# BUREAU DE LA CLE DU SAGE ESTUAIRE DE LA LOIRE

Consultation dématérialisée sur un dossier d'autorisation environnementale

*Projet de renouvellement de la carrière « Le Petit Betz » – Commune de Quilly*

Figure 17 : Schéma de gestion des eaux futur de la carrière

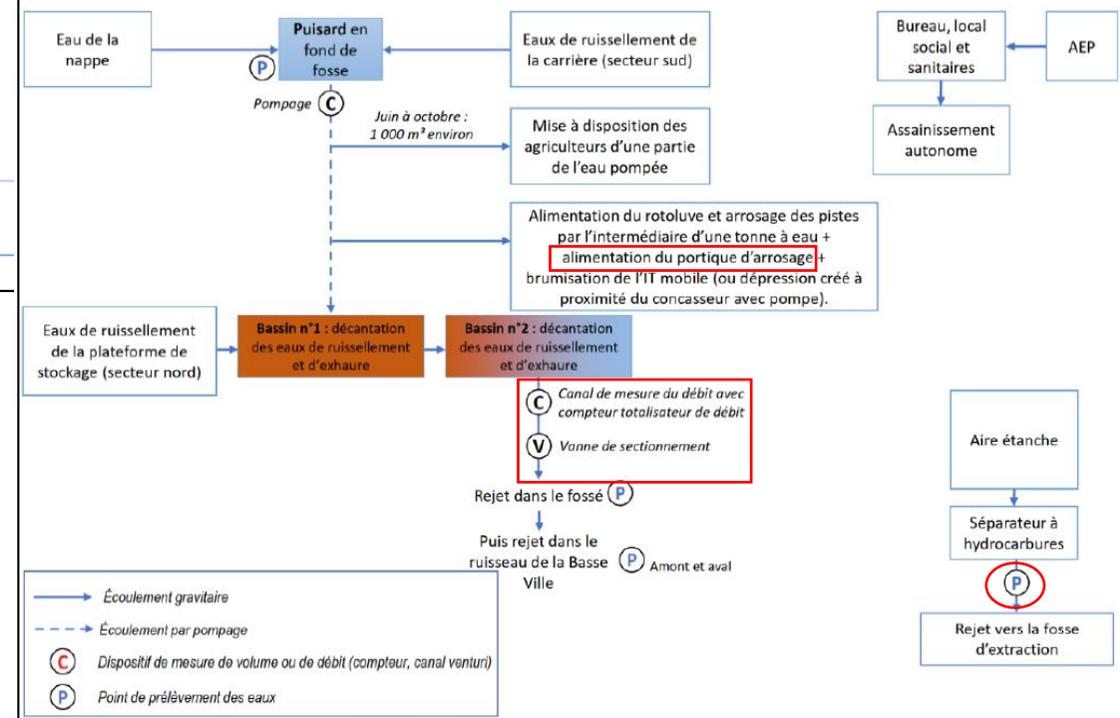
*Remarque : pas de précision sur le fonctionnement du rejet depuis le bassin de décantation dans le fossé*

<b>QM 6 : Mesures compensatoires et restauration de zones humides</b>	<b>Article 2 : Niveaux de compensation suite à la destruction de zones humides</b> Compensation au moins au double de la surface détruite, de préférence près du projet, au sein du SAGE. Compensation permettant restauration/reconstruction de zones humides dégradées, de fonctionnalité équivalente – création d'une zone humide de fonctionnalité équivalente	<b>Concerné</b>  <i>Demander de préciser le fonctionnement du rejet depuis le bassin de décantation dans le fossé</i>
	<b>Article 12 : Règles spécifiques concernant la gestion des eaux pluviales</b> Débit de fuite de 3l/s/ha pour une pluie décennale, en aucun cas supérieur à 5 l/s/ha Dans les secteurs où le risque d'inondation est avéré, projets devant être dimensionnés sur une pluie centennale	<b>Concerné</b> <b>Respecté</b>  <i>Demander de préciser le fonctionnement du rejet depuis le bassin de décantation dans le fossé</i>

Figure 4 : Cartographie de la flore et des habitats

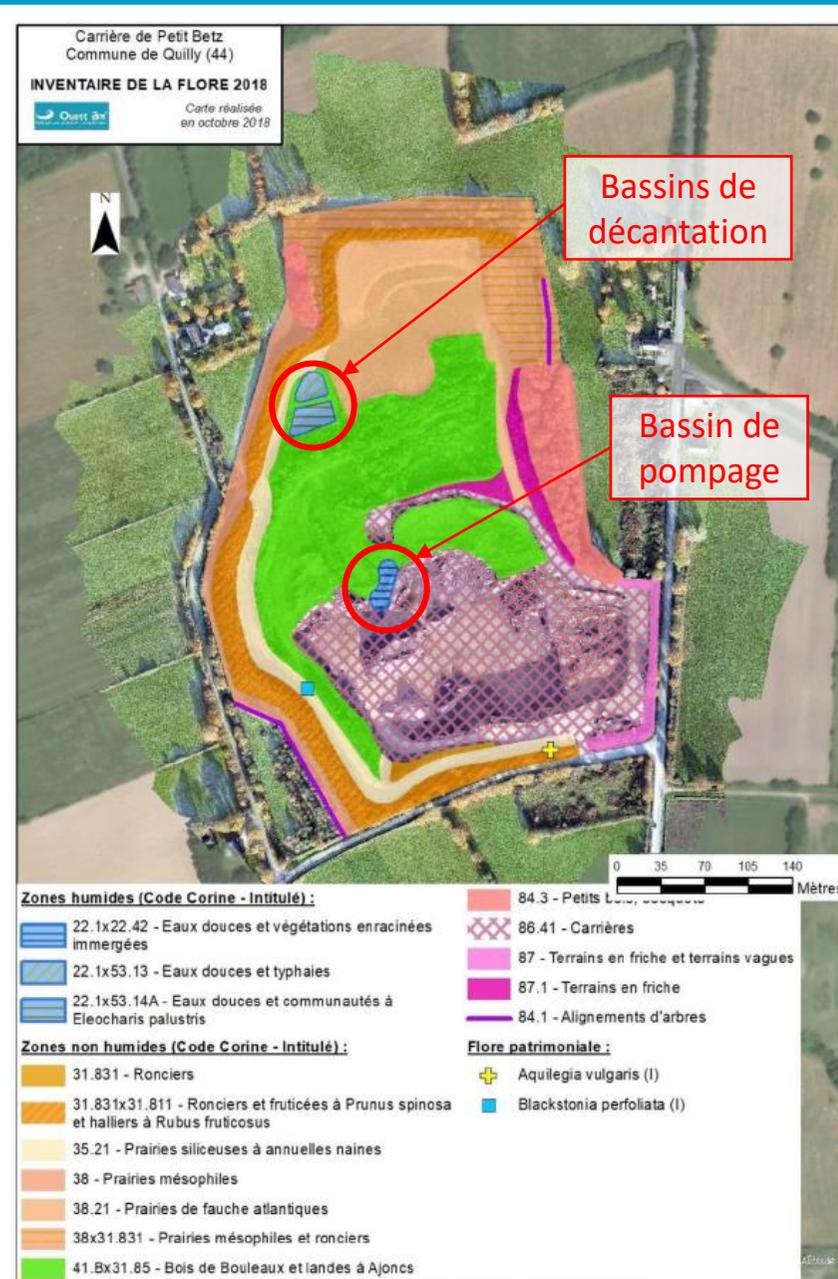
**Remarque :** Les éléments présentés sont ceux du dossier. Le fait que la superficie entière de chaque bassin, notamment le bassin de pompage, en fond d'excavation, soit considérée en zone humide interpelle.
